Skipulags- og samgönguráð

Málsnúmer: USK2013060042

Breidd á stíg meðfram Brautarholtsvegi á Kjalarnesi

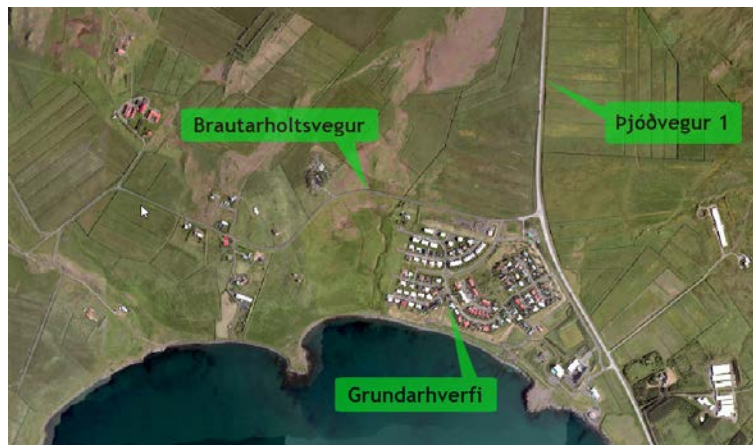
Lagt er til að stígur sem fyrirhugað er að gera meðfram Brautarholtsvegi verði 2 m breiður en áður var gert ráð fyrir að hann yrði 1,5m breiður. Gerð stígsins og fyrirkomulag hans var samþykkt af Umhverfis- og skipulagsráði 2013 (USK2013060042/US1300167).

Með því að breikka stíginn verður betra svigrúm fyrir vegfarendur að ferðast saman sem og að mæta eða taka fram úr öðrum vegfarendum. 1,5 m breiður stígur rúmar í raun aðeins að tveir gangandi geti gengið samhliða eða mæst. Með breikkun stígsins upp í 2 m kemst hjólréiðamaður framhjá einum gangandi eða öðrum hjólréiðamanni. Breikkun stígsins í 2 m bætir því bæði upplifun og öryggi vegafarenda sem ferðast eftir stígunum. Gert er ráð fyrir því að stígurinn verði malbikaður og upplýstur.
